原因分析验证报告

| 零部件名称 | 外绞架固定块、内绞架固定块 | 零部件件号 | SHT0010202、SHT0010203 | 批准/日期 | |

工程变更申请书 (ECR)

| 客户名称 | 戴姆勒 | 提出人 | <input type="checkbox"/> 客户 <input checked="" type="checkbox"/> 公司 <input type="checkbox"/> 供应商 | ECR编号 | ECR0010925 |

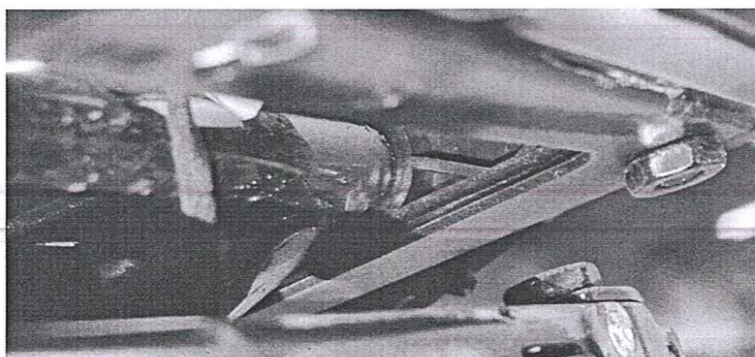
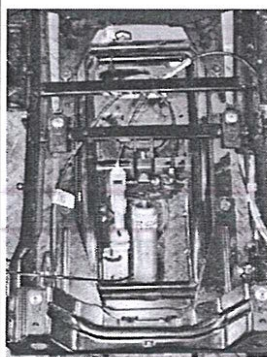
| 问题现状 | 客户售后市场发现座椅存在异响问题 |

| 真因分析 | <p>异响位置：绞架固定块与绞架后转轴转动过程异响</p>   |

| 真因确认（验证问题再现） | <p>2024.6 客户售后市场座椅发现异响问题 经排查故障座椅发现绞架固定块与绞架在坐垫上下运动时发出的异响 绞架固定块与绞架连接处注入缝纫机油，异响消除</p> |
